# Rapporto Helpdesk Italia

## D3.3

22 November 2016

## 2.CASI CRITICI

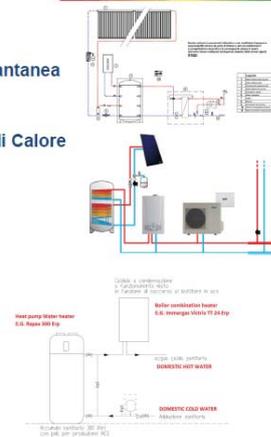
1. Solare + Puffer + Caldaia a gas solo riscald. + Scambiatore a piastre per ACS istantanea
2. Caldaia a gas solo riscaldamento + Solare + Serbatoio ACS + eventuale Pompa di Calore
3. Caldaia a gas + Scaldacqua Pompa di calore 
4. Scaldacqua a pompa di calore abbinata ad una caldaia a gas istantanea in serie
5. Pannello solare + Resistenza elettrica montata in loco 
6. Impianto con 2 Boiler ACS es. 1 da 500 It classe B e 1 da 300It classe C
7. Impianto con 1 Puffer es. da 500 It classe C e 1 Boiler ACS es. da 200 It classe B
